Umweltverträglichkeitsprüfung Semmering-Basistunnel neu

Fachliche Stellungnahme im UVP-Verfahren

Die ÖBB Infrastruktur AG hat das Projekt „Semmering Basistunnel neu“ zur Bewilligung eingereicht. Das UVP- und teilkonzentrierte Genehmigungsverfahren wird vom BMVIT - IV/SCH2 (Oberste Eisenbahnbaubehörde (Verfahren im Bereich der Eisenbahnen)) unter der GZ. BMVIT-820.288/0029-IV/SCH2/2010 geführt.

Abb. 1: Differenz zwischen beobachteten und berechneten Abflusspenden in bestimmten Einzugsgebieten (aus UVE-Bericht Grund-, Berg- und Oberflächengewässer, Einlagezahl UV 06-01.01, S. 79, Abb. 32)

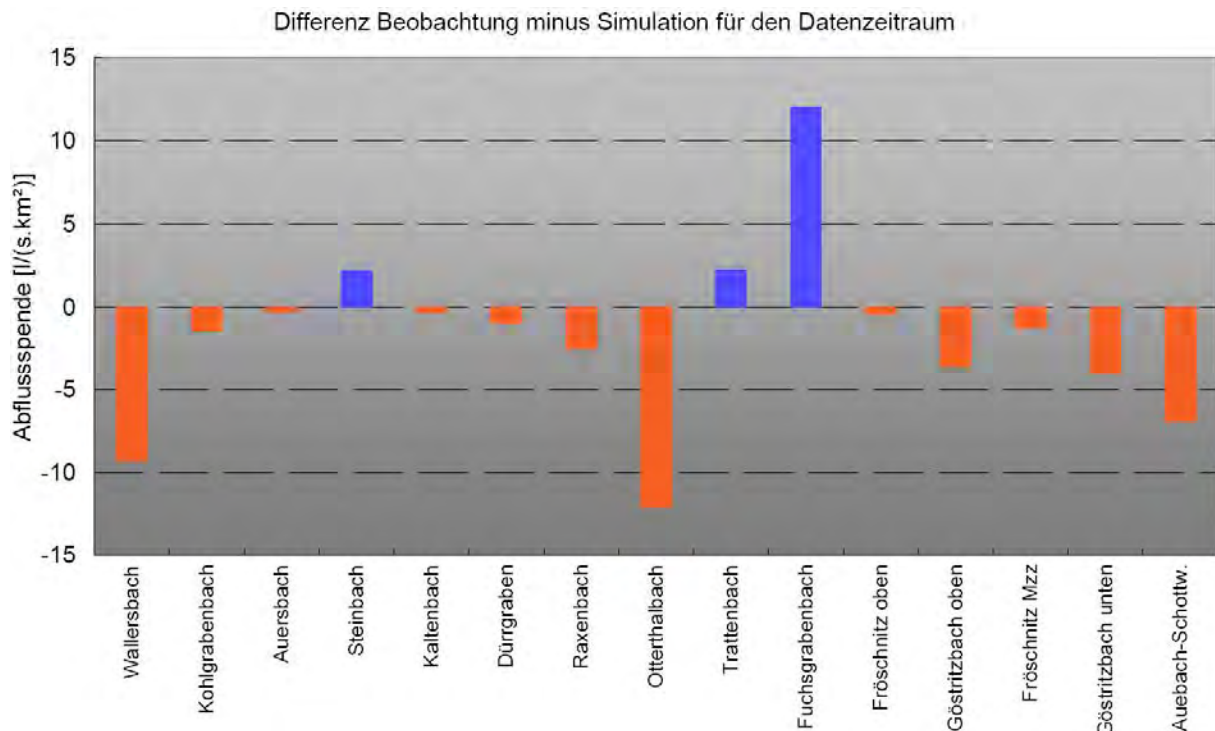
Das Ausmaß der Unsicherheiten zeigt augenfällig ein Vergleich der tatsächlich beobachteten Abflussspenden in bestimmten Einzugsgebieten mit den von Joanneum Research berechneten Abflussmodellen:

Die hydrogeologischen Bearbeiter schreiben dazu:

„Vor allem im Gebirge und bei schwierigen geologisch-tektonisch-hydrogeologischen Verhältnissen kann immer wieder beobachtet werden, dass die Anpassungen der Abflussganglinien durch Kalibration nicht zufrieden stellend abgeschlossen werden können.“²¹

Völlig ungeklärt ist auch, welcher Anteil des Grundwasserabflusses im Untersuchungsraum zutage tritt. Dazu werden in der Bearbeitung keine expliziten Zahlen genannt. Das Fehlen einer auch nur annähernden Bezifferung dieser Bilanzgröße macht die Abschätzung der zu erwartenden Bergwasserzutritte und deren Auswirkungen auf die Oberfläche zur bloßen Vermutung.

Abb. 3: Lage der von den Projektanten vorgeschlagenen Grundwasser-Immissionskontrollstellen (aus Bericht Geologische-hydrogeologische Standorterkundung Deponie Longsgraben, Einlagezahl EB 19-00.04, S. 22, Abb. 8; ergänzt)

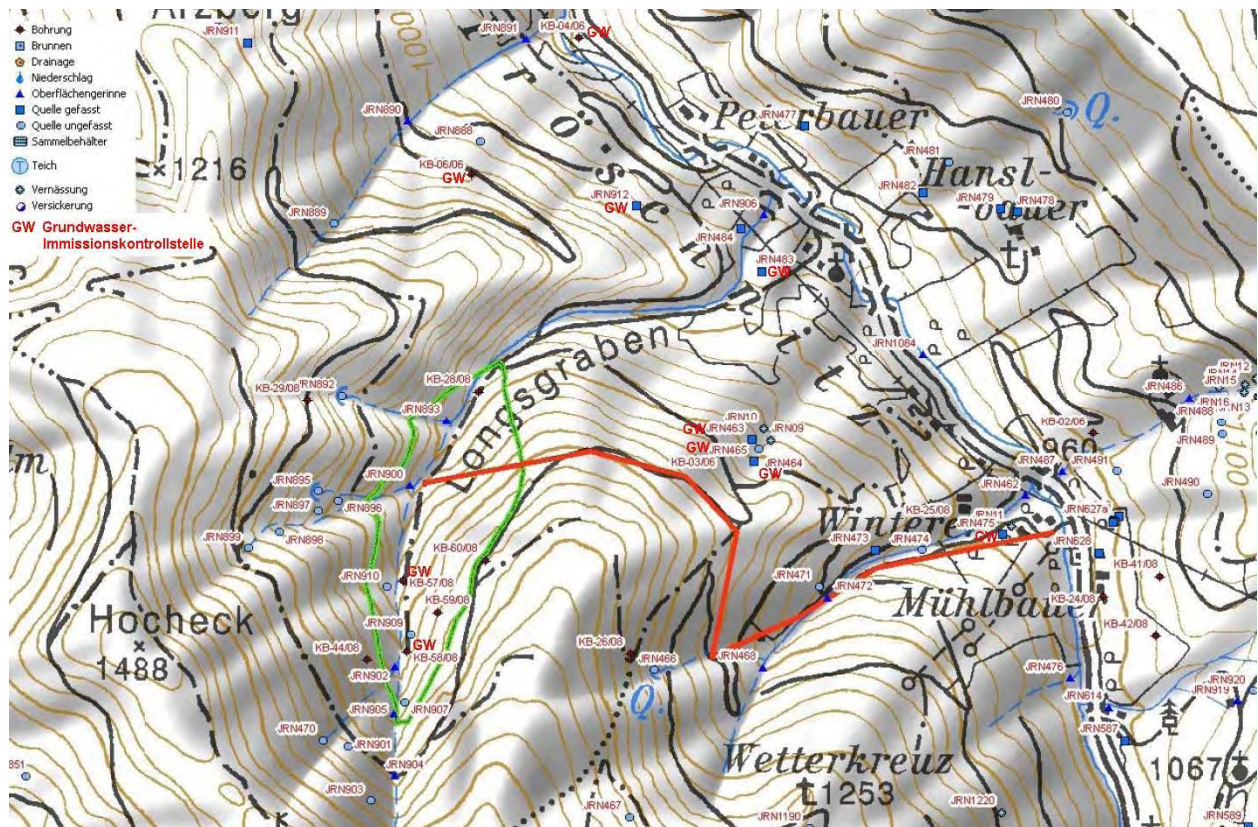
Dieser Vorschlag lässt erkennen, dass die hydrogeologischen Projektanten mit deponietechnischen Planungen nicht vertraut sind und keine klaren Vorstellungen über die Grundwasserströmungen im Projektraum haben. Unverständlicherweise haben die Deponieplaner diese unbrauchbaren Vorschläge in ihren Technischen Bericht übernommen.¹¹¹ Sollten aus der Deponie Schadstoffe austreten, bleibt es nach diesem Konzept dem Zufall überlassen, ob sie jemals in einer der vorgeschlagenen Kontrollstellen erkannt werden.
